Kystteknik (F2 postkasse)
J.nr. 2025 - 7023
Ref. lmd
Den 26. februar 2025

**Kystdirektoratets udtalelse til kommunalt fællesprojekt –
Kystbeskyttelse af Præstø, matr. nr. 7000g Præstø Bygrunde,
beliggende i Vordingborg Kommune**

Fig. 1 - Løsning 1

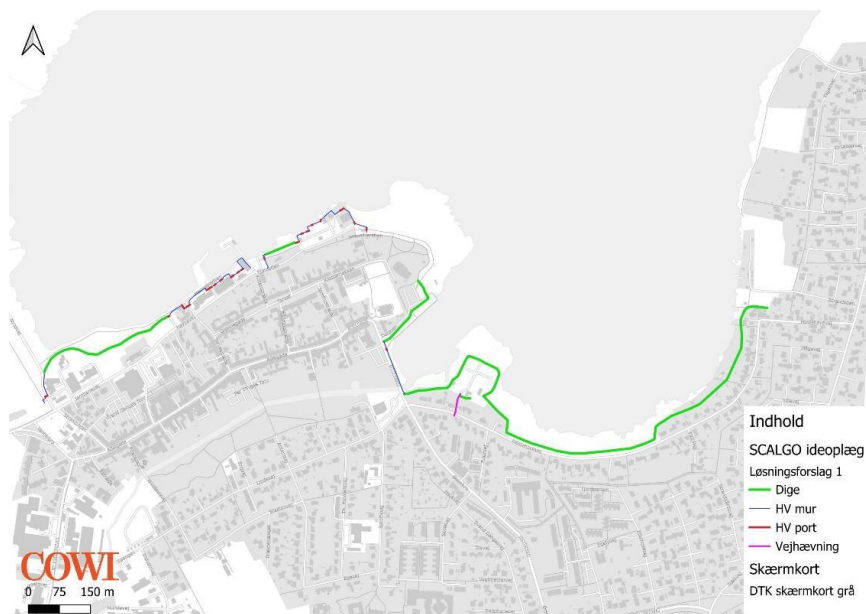
Kystdirektoratet anbefaler som udgangspunkt en tilbagetrukket linjeføring, både af hensyn til miljøet på havnen, evt. bølgepåvirkning, selvom denne vurderes at være minimal samt fundering af muren. Uanset om der er seks eller ni åbninger i muren, skal der udarbejdes en beredskabsplan for lukning af åbningerne ved varsel om højvande.

Kystdirektoratet forstår ikke behovet for kystbeskyttelse på denne konkrete delstrækning, hvis ikke det indgår i begge løsningsforslag. Kystdirektoratet fraråder at etablere kystbeskyttelse, når ikke der er et behov. Beskyttelsen af de øvrige dele af Præstø by er ikke afhængig af etablering af kystbeskyttelse ved Foreningshavnen.

For delstrækningen omkring rensningsanlægget, er linjeføringen den samme i begge løsningsforslag. Kystdirektoratet har ikke nogle bemærkninger til den ydre linjeføring rundt om rensningsanlægget. Kystdirektoratet forstår dog ikke behovet for vejhævningen og det indre dige på denne strækning. Kystdirektoratet anbefaler at dette behov tydeliggøres eller at denne del af linjeføringen tages ud af projektet.

Fig. 2 - Løsning 2

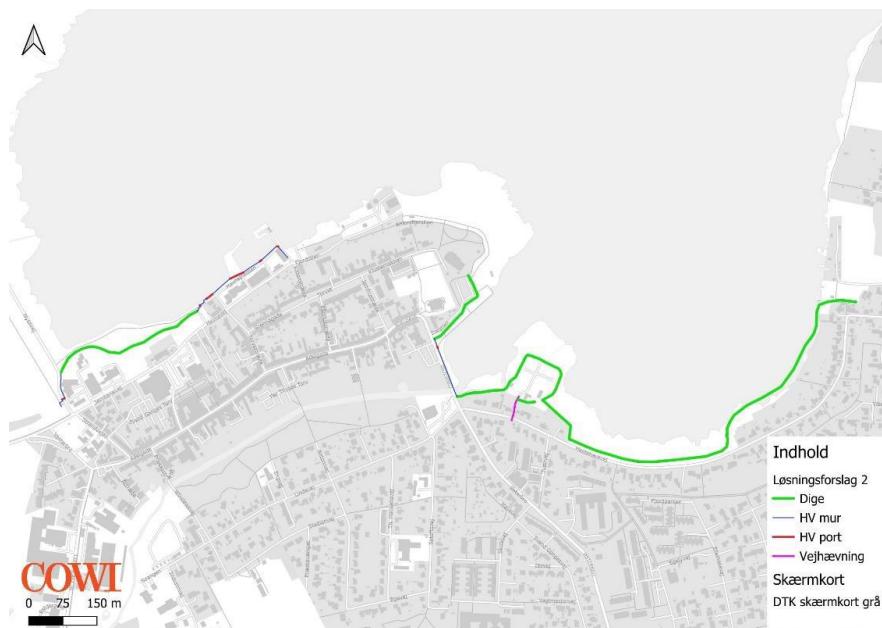
For delstrækningen på Havnefronten ved Præstø Havn forslås i løsningsforslag 1 en tilbagetrukket linjeføring med ni åbninger og i løsningsforslag 2 en linjeføring langs kajkanten med ca. seks åbninger. Det vurderes i materialet at løsningsforslag 2 vil være dyrere.
